仕切り弁等設置の概要

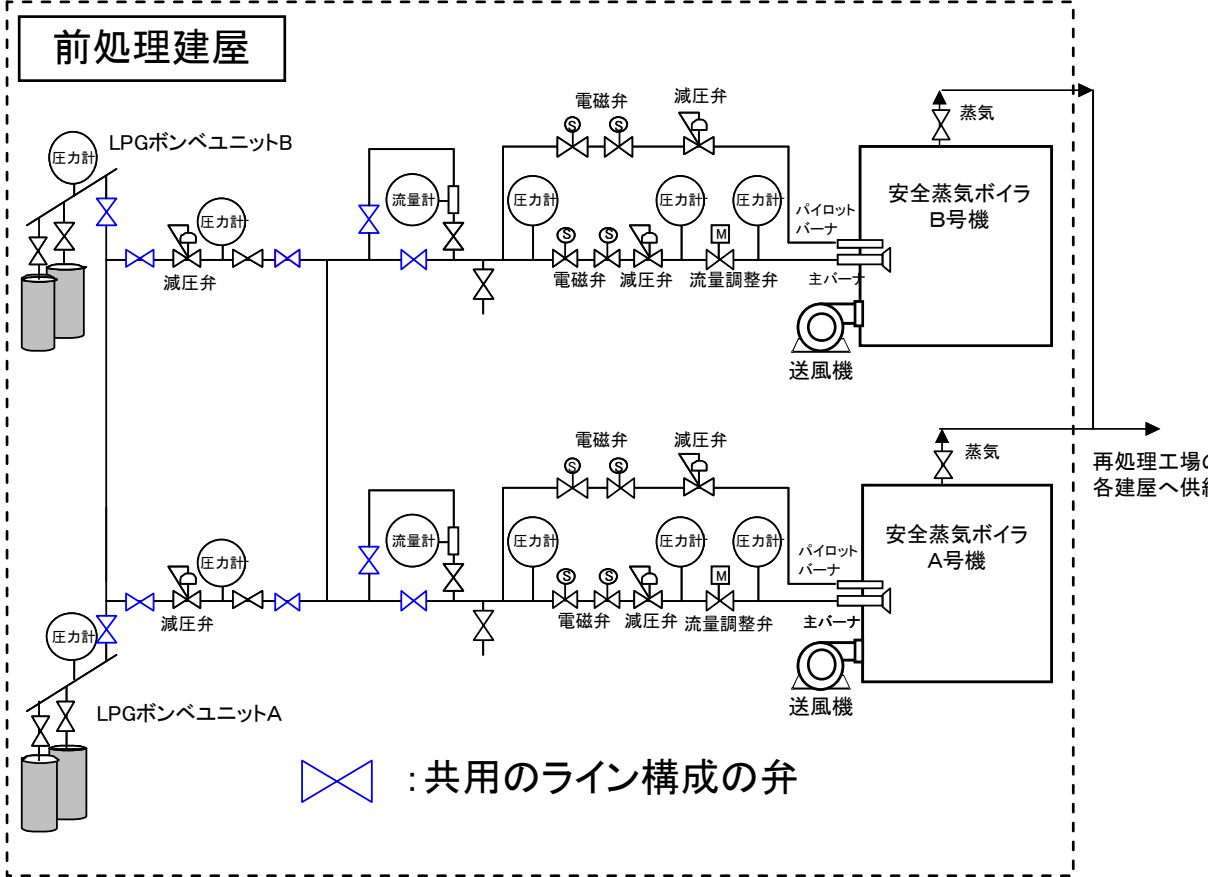
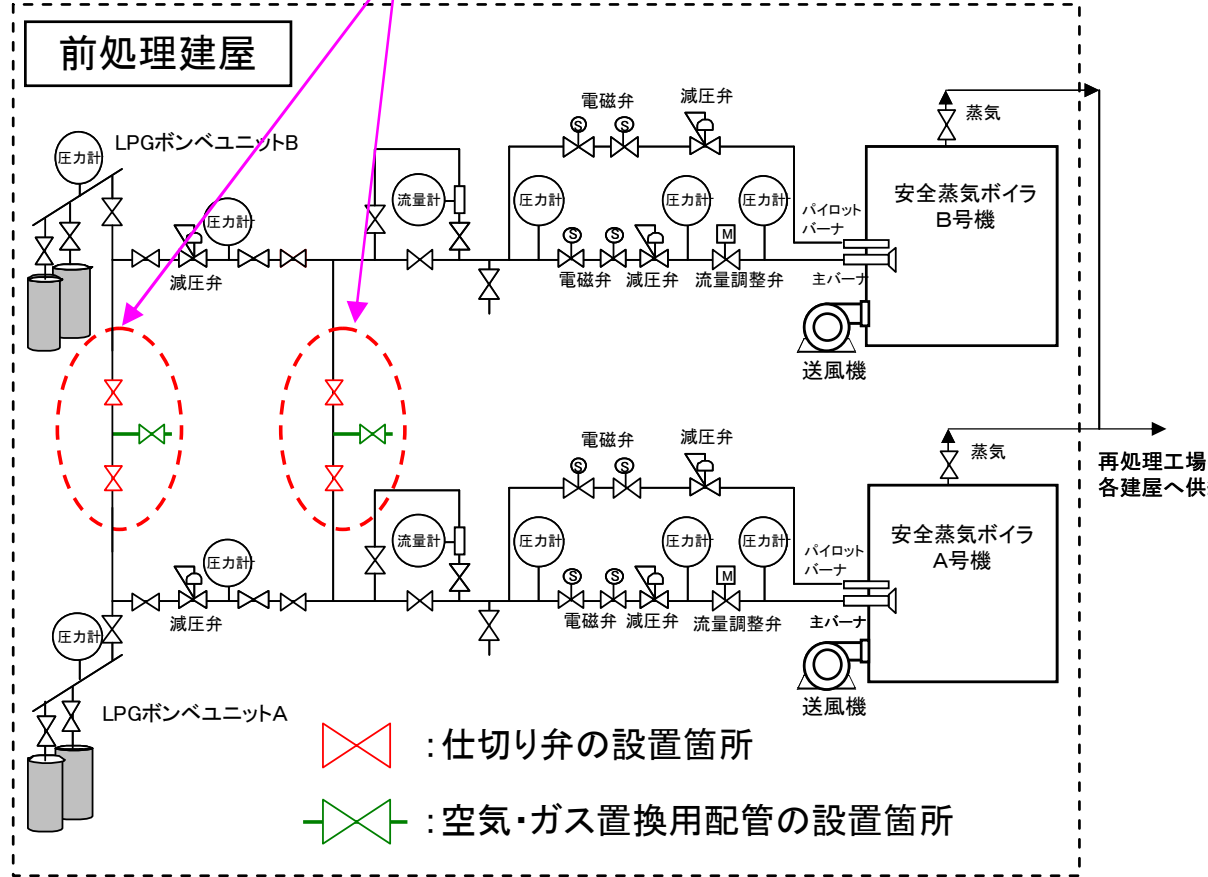
変更前	変更後	変更内容
<p>＜現状＞ 燃料ガス供給配管が、安全蒸気ボイラ2台に対して仕切りするための弁がなく、共用のライン構成となっている。 このため、共用のライン構成の弁を保守する場合は、安全蒸気ボイラ2台を停止する必要がある。</p>  <p>前処理建屋</p> <p>再処理工場の各建屋へ供給</p> <p>：共用のライン構成の弁</p>	<p>＜改善後＞ 燃料ガス供給配管の共用のライン構成に仕切り弁を設置することで、安全蒸気ボイラを1台ずつ単独で保守できる。 また、保守作業に伴う空気置換及びガス置換の作業効率をより高めるため、仕切り弁の間に空気・ガス置換用配管を設置する。</p> <p>○新設する仕切り弁により、A側とB側の切離しが可能</p>  <p>前処理建屋</p> <p>再処理工場の各建屋へ供給</p> <p>：仕切り弁の設置箇所 ：空気・ガス置換用配管の設置箇所</p>	<p>前処理建屋の安全蒸気ボイラが2台故障した事象の対策(2011年12月22日公表済み)として、安全蒸気ボイラを1台ずつ単独で保守できるよう仕切り弁を設置する。また、保守時の作業効率をより高めるため、空気・ガス置換用配管を設置する。</p>
